IC N. 12 BORGO FAITI VERBALE DI SOPRALLUOGO	
Cod. VDS P-GRP_01EP/2025-2026	Competenza: ENTE PROPRIETARIO
SEDE OGGETTO DEL PRESENTE VDS: SCUOLA PRIMARIA “MEUCCI” B.go Grappa – 04100 Latina (LT)

**Segnalazioni e Rilevazioni da sopralluogo effettuato il 27/11/2025
(Competenza: ENTE PROPRIETARIO)**

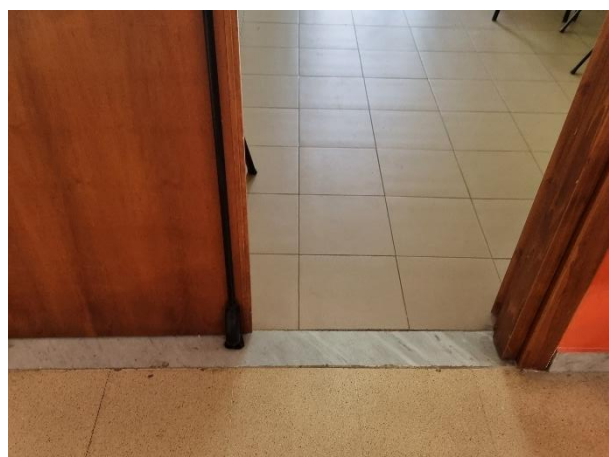
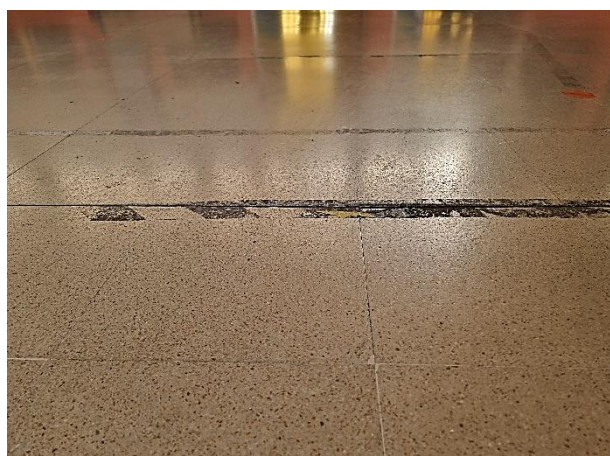
P3	x	D3	=	R9		
3	INFILTRAZIONI In sede di sopralluogo sono state rilevate alcune aree di infiltrazione pregresse ma ancora attive in occasione di rovesci temporaleschi severi. Nello specifico: PADIGLIONE 1 - Percorso perimetrale esterno sx verso Padiglione 2. PADIGLIONE 2 - WC allievi F: a soffitto; - INTRADOSSO PENSILINA ESTERNA: a soffitto; - Rampa inclinata esterna.	RISCHIO MICROCLIMA E SALUBRITÀ						
		P3	x	D3	=	R9
